## COMUNE DI PIOSSASCO

**VARIANTE STRUTTURALE del P.R.G.C. n. 1**  
ai sensi del art. 17, comma 4,  
della L.R. n. 56 del 05.12.1977 e s.m.i.

### **PROGETTO DEFINITIVO DI VARIANTE STRUTTURALE N° 1 AL P.R.G.C., DI MERO ADEGUAMENTO AL P.A.I.**

**OGGETTO:**  
*AGGIORNAMENTO DEL QUADRO DEL DISSESTO  
IN REGIONE DOIS*

### § 13.1, pag. 56:

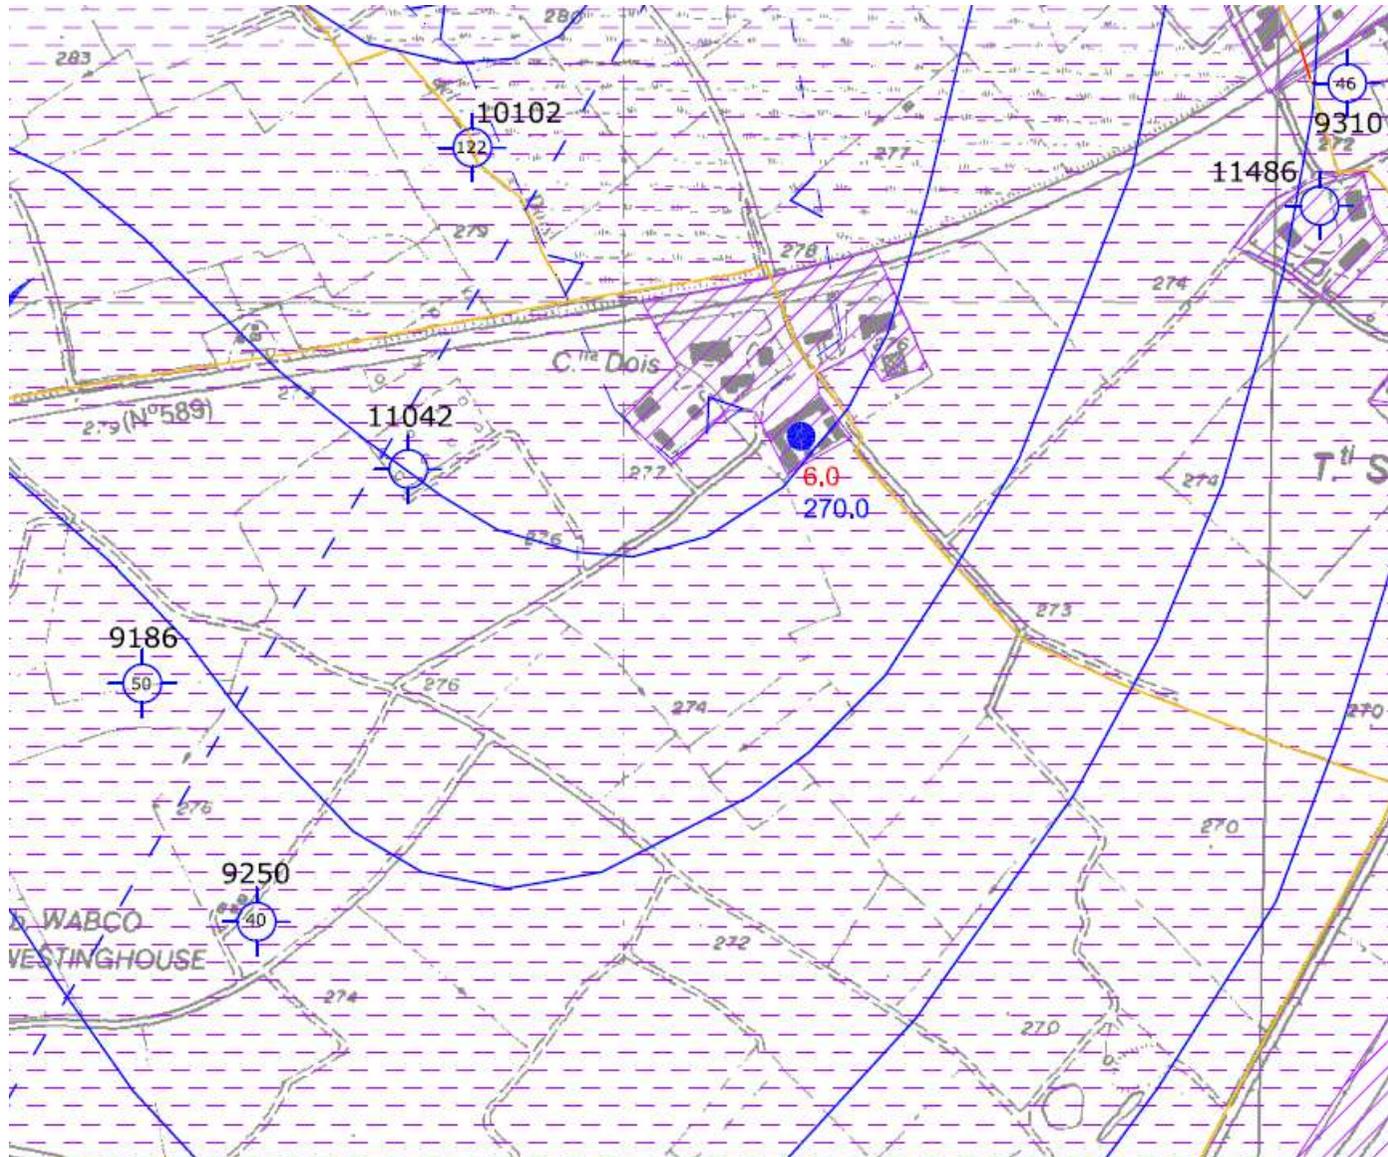
- *Relazione illustrativa*, pag. 56:

integrazione del criterio applicativo generale 13.1 *Delimitazione delle fasce di pertinenza dei corsi d'acqua*, in considerazione della riduzione delle fasce di pertinenza della Bealera del Dois a valle della S.P. n° 6,  
come dagli allegati estratti della pag. 56, versioni attuale e variata.

- sono abolite le parole in carattere **rosso**,
- sono introdotte le parole in carattere **blu**.

- sui corsi adduttori principali delle bealere Superiore, Rittana e del Dois: 25 m, con **la seguente eccezione le seguenti eccezioni:**
  - nel tratto della Bealera Superiore con corso trasversale al pendìo, la larghezza della fascia destra è ridotta a 10 m, in considerazione del fatto che le condizioni di pericolosità sono morfologicamente mitigate verso monte;
  - nel tratto della Bealera del Dois a valle di Via Circonvallazione (SP 6), la larghezza delle fasce è ridotta a 10 m, in considerazione del fatto che le condizioni di pericolosità sono mitigate dalla presenza di una saracinesca di controllo della portata;
- sugli altri corsi adduttori principali: 5 m.

**ESTRATTO DALLA TAVOLA N° 4 DI PRGC "CARTA GEOIDROLOGICA" – *Versione variata, scala 1:7.000***

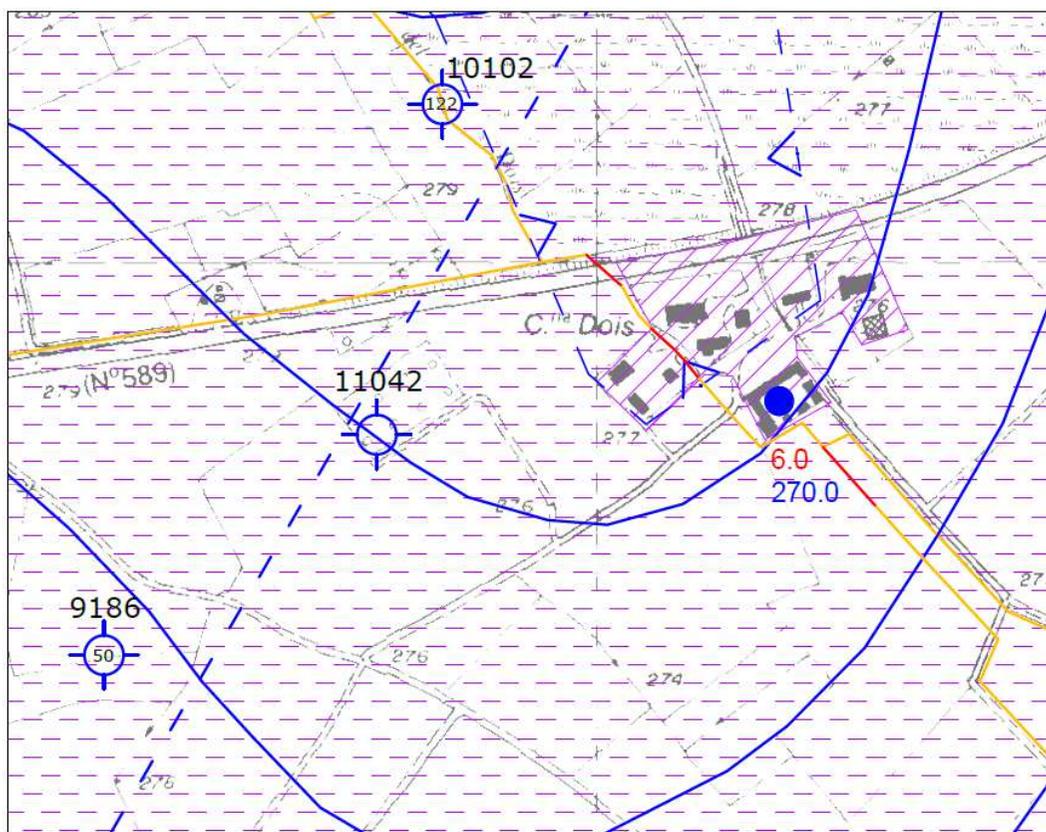
- Tavola n° 4 *Carta Geoidrologica*:

rettifica del tracciato della Bealera del Dois, con rappresentazione di due nuovi tratti intubati,  
come dagli allegati estratti cartografici, versioni attuale e variata.

**ESTRATTO DALLA TAVOLA N° 2 DI PRGC "CARTA GEOMORFOLOGICA" – *Versione variata, scala 1:7.000***

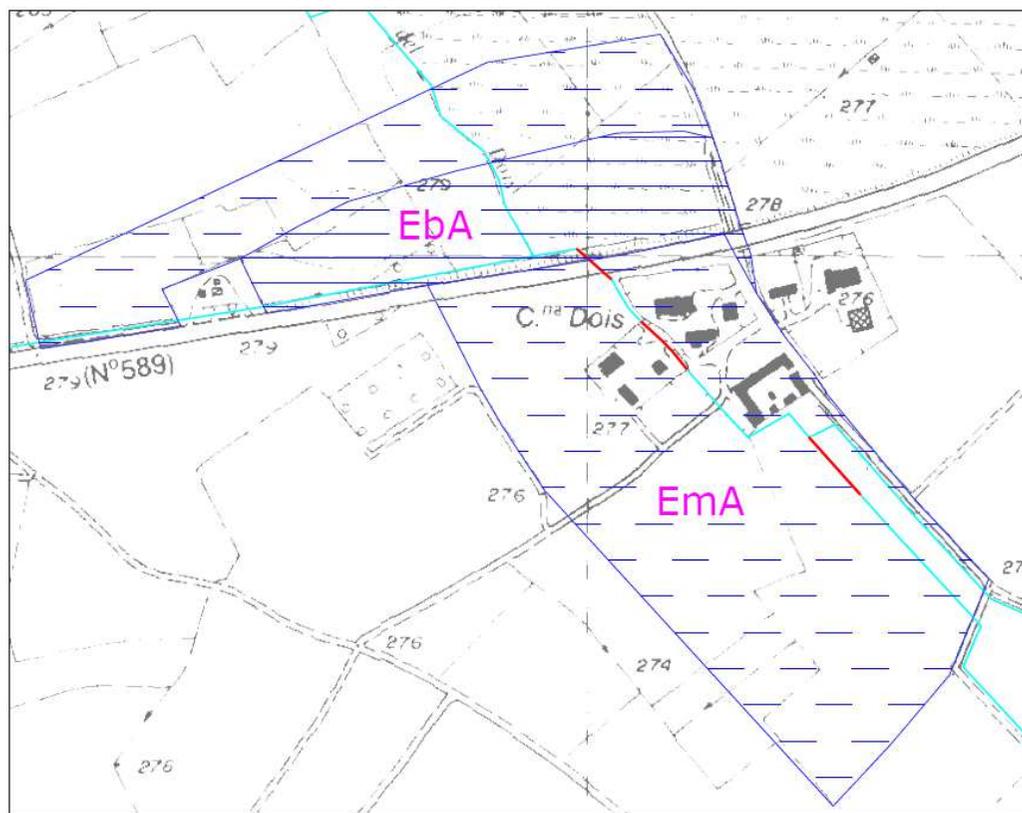
- Tavole n° 2 *Carta Geomorfologica* e n° 7 *Carta di Sintesi della Pericolosità Geomorfologica e dell'Idoneità all'Utilizzazione Urbanistica*:  
delimitazione dei nuovi fenomeni alluvionali areali verificati:

- ambiti di classe Eba-Ema a monte della S.P. n° 6;
- ambiti di classe Ema a valle della S.P. n° 6;

**ESTRATTO DALLA TAVOLA N° 7 DI PRGC "CARTA DI SINTESI" – *Versione variata, scala 1:7.000***

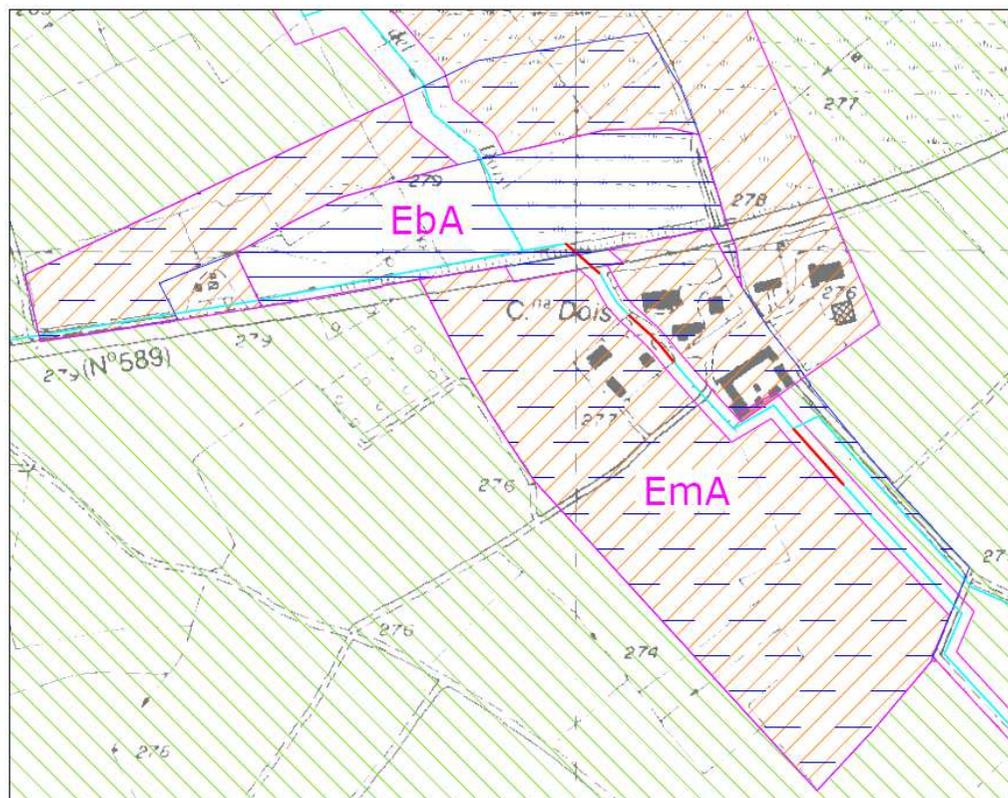
- Tavola n° 7 *Carta di Sintesi della Pericolosità Geomorfologica e dell'Idoneità all'Utilizzazione Urbanistica*:

revisione degli ambiti di pericolosità geomorfologica:

- riduzione delle fasce di pertinenza inedificabili della Bealera del Dois: solo sul tratto a valle della S.P. n° 6, esse sono ridotte all'ampiezza di dieci metri misurata dai cigli di sponda;
- delimitazione di nuovo ambito di classe IIIa, in congruenza con il dissesto di classe Eba a monte della S.P. n° 6;
- delimitazione di nuovo ambito di classe IIa, in congruenza con il dissesto di classe Ema a monte della S.P. n° 6;
- ridelimitazione dell'ambito di classe IIa, in congruenza con il dissesto di classe Ema a valle della S.P. n° 6;
